SONJA HENIES PLASS 3 MFL (OSLO PLAZA) – DETALJREGULERING MED KONSEKVENsutREDNING

Oslo Elveforum og Miljøforeningen Akerselvas Venner har følgende merknader til planforslaget for Sonja Henies plass 3 mfl. (Oslo Plaza), oversendt til politisk behandling 7. april 2017:

**21.
juni
15:00**

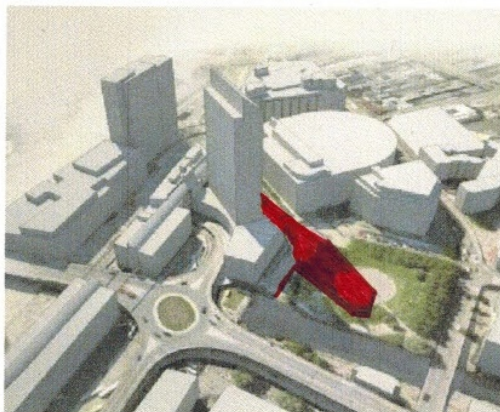
På grunn av manglende samsvar mellom forslagsstillers soldiagrammer og PBEs illustrasjon har vi sjekket skyggevirkingene av eksisterende bebyggelse i marken ved å oppsøke Vaterlandsparken 21. juni 2017 kl. 1500. Skyggevirkingen kl. 15 er en helt annen enn det som er vist på forslagsstillers illustrasjon (s. 55, figur 28, diagrammet til venstre). På dette soldiagrammet har vi nedenfor med heldekkende rødt lagt inn skyggelagte områder som ikke er skyggelagt i figur 28. Som det fremgår av vår illustrasjon, faller mesteparten av slagskyggen til eksisterende høyhus vest for slagskyggen fra dagens sokkelbygning 21. juni kl. 15. Sokkelbygningens slagskygge går bare fram til den røde streken. Det skyggelagte området på figur 28 som ligger nedenfor den røde streken og det røde feltet, er med andre ord ikke skyggelagt i dag, men vil bli skyggelagt 21. juni kl. 15 med alternativ 1A. Forslagsstillers illustrasjon av skyggevirkingen for alternativ 1A (høyre soldiagram nedenfor) blir noenlunde korrekt dersom det skyggelagte området i det høyre soldiagrammet suppleres med det røde feltet i det venstre diagrammet. Da gjenstår det bare å utvide skyggeområdet noe både mot vest og nord som en følge av at dagens høyhus skal påbygges med 3 etasjer.

Videre utover ettermiddagen 21. juni vil det påbygde høyhuset og den nye hotellamellen både med alternativ 1A, 1B og 2 skyggelegge en betydelig større del av området på østsiden av Akerselva enn eksisterende høyhus og dagens sokkelbygning gjør.

Selv ved sommersolverv er med andre ord skyggevirkningene av planforslaget betydelige både for Vaterlandsparken, Akerselva og området på østsiden av elva.
